Verslag huishoudelijke elektrische installatie op laagspanning en zeer lage spanning

Referentie: **003-20260409-02**	Datum controle: **09/04/2026**
Keurder: **003**

Eigenaar:	**Onbekend**	EAN-code:	**541448820043612473**
Adres installatie:	**Dorpsstraat 2, 9052 - Zwijnaarde**	Nummer teller(s):	**1SAG1100826325**
		Distributienetbeheerder installatie:	**Fluvius**

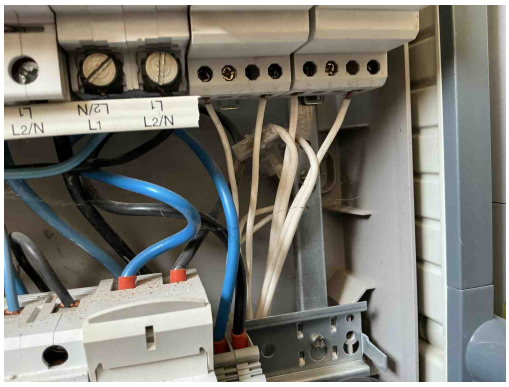
T21 - Het elektrisch materieel is niet geplaats volgens de voorschriften van de fabrikant/ regels van goed vakmanschap . (Boek 1: 1.4.1.3)
Opmerking: Ophangvijzen bord niet afgedekt, kamaansluiting niet afgedekt

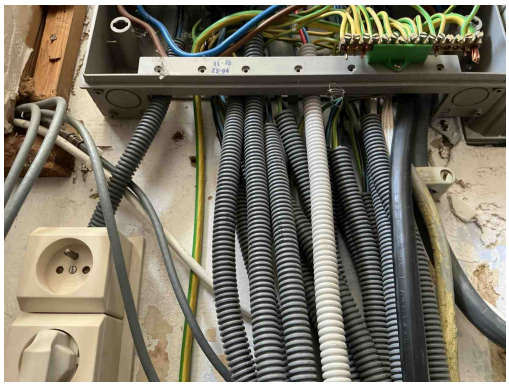
C27 - Het gebruik van geleiders van het type VTLmB (côte-à-côte) is niet toegestaan (Boek 1: 1.4.2.1).

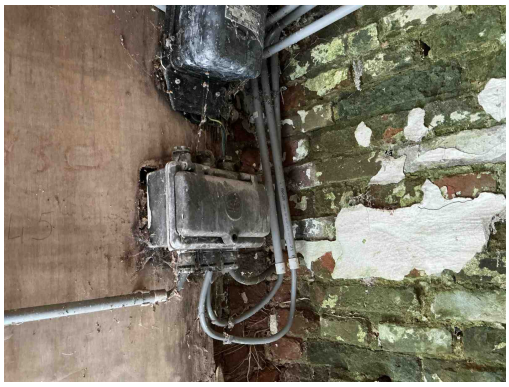
C21 - Het gebruik van geleiders van het type VOB, zonder bijkomende afscherming is niet toegestaan (Boek 1: 5.2.9.6).

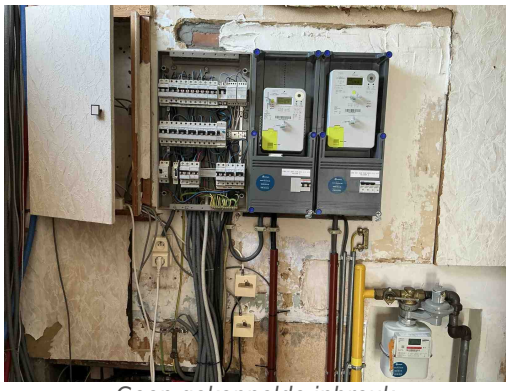
C13 - Onvoldoende bevestiging van de leiding(en) (Boek 1: 5.2.9.5).
